工程指示 / 要求簡箋 ENGINEER INSTRUCTIONS(E.I.)

工程指示編號:	EI- 4837	修改版本:	P
	HK- 0377 / 23		
工程編號:	J 857	工程名稱:	啟德6552
收件人:	生統	發件人:	Nero HO
工程項目:	幕牆單元件 - 廠用鋁料加工圖(整合EI4384&EI4633修改)	日期:	06/03/2023

关于 L 座百叶单元 CW-362 CW-364 栏河槽口加高

适用于CW-362 364 两单元
(示意钻孔)

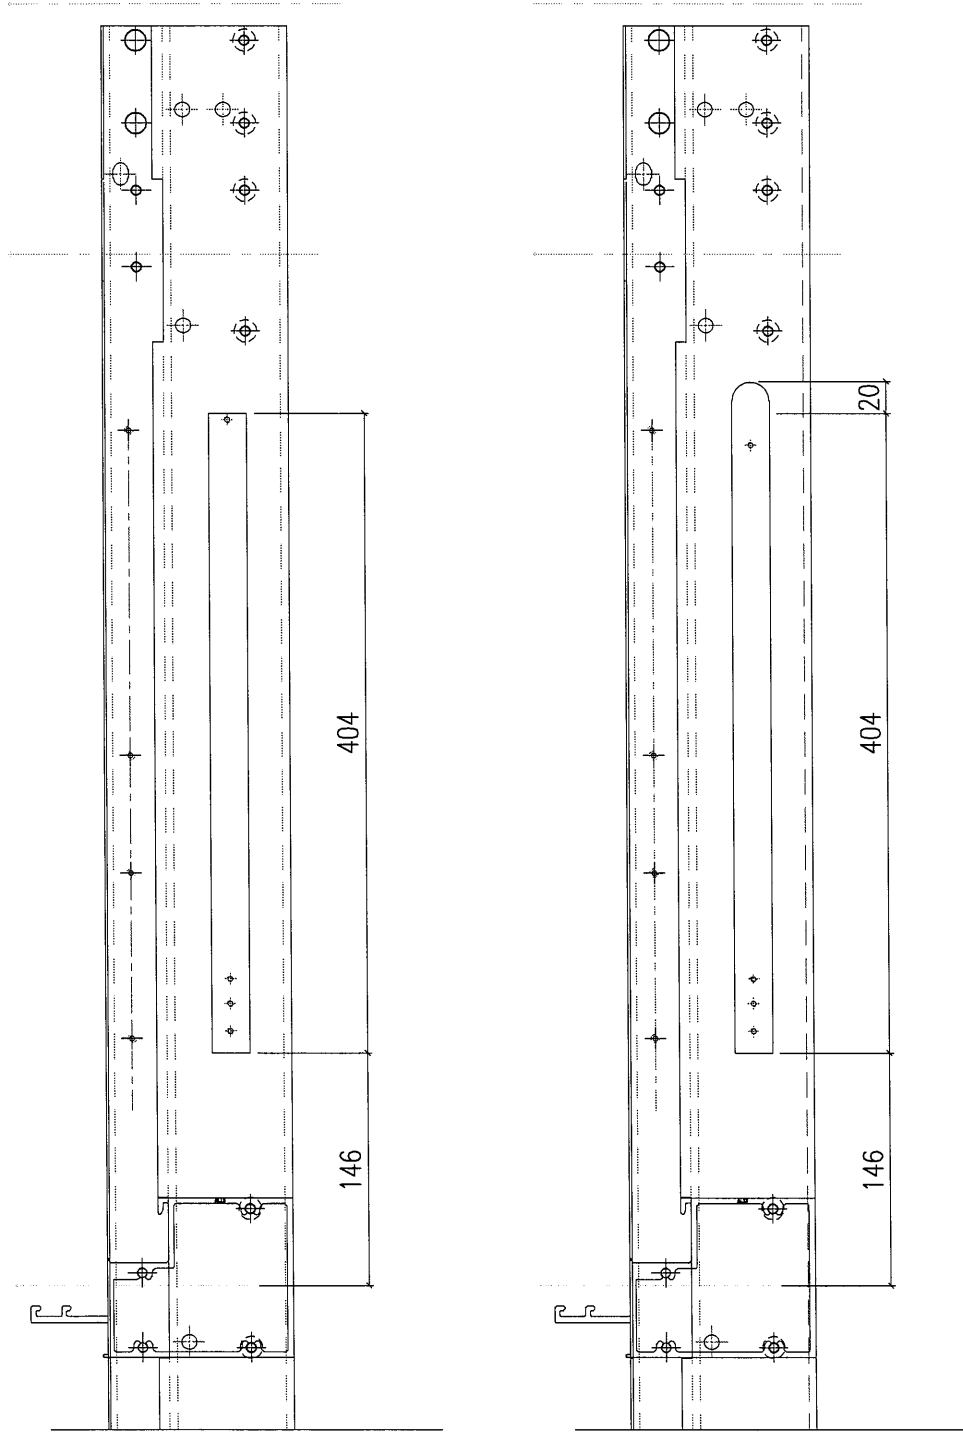
现此两单因为栏河槽口一高一低，现需要按图把另一边栏河槽加高，经与施哥商量，按图在另一企料上钻一个 24 大孔，然后圆滑过度一下孔，栏河槽内底部用梗胶做垫玻璃，先用胶封住，待地盘安装好单元后 用原子灰填补

(原图)

(需要加更改)
